軒天換気材仕様変更のお知らせ [FV-A016FD] > [FV-G016FD]

軒天換気材（軒ゼロタイプ）仕様変更のお知らせ

軒天換気材（軒ゼロタイプ）エンドキャップ仕様変更のお知らせ

FV-N016 役物の仕様変更について（仕様変更案内 補足資料）

●野縁なしの場合

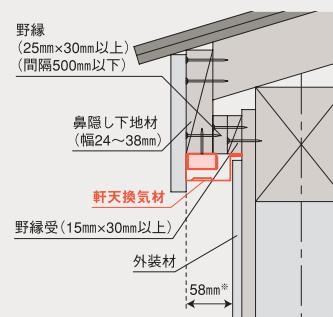
> 野縁レスでもOK!

野縁受寸法15mm×45mm以上 > 野縁受寸法 15mm×30mm以上

野縁寸法45mm×45mm以上 > 野縁寸法 25mm×30mm以上

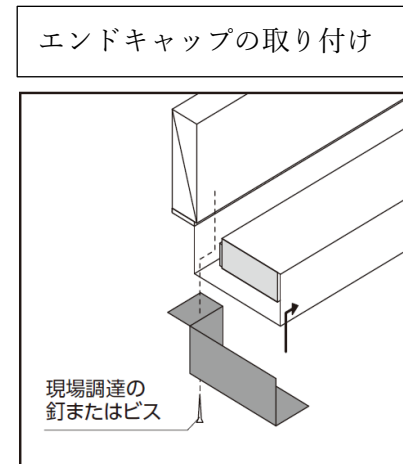
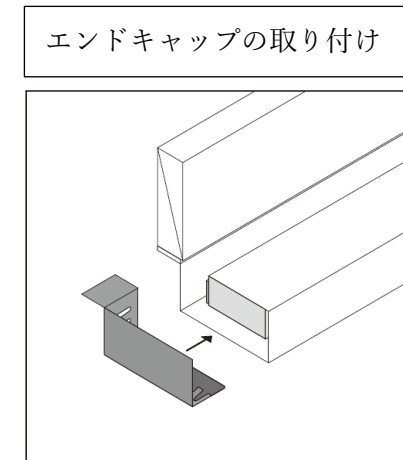
出隅・入隅・ジョイントカバー：品番変更のみ

エンドキャップ：品番・仕様変更

- ・エンドキャップ（FV-N016FEC）は現在下地材へ、釘またはビスで留め付けますが、新仕様（FV-G016FEC）は換気材本体に嵌合するようになります。
- ・4月発売予定の新商品【FV-G016FD】本体に旧仕様の FV-N016FEC は使用できませんのでご注意ください。
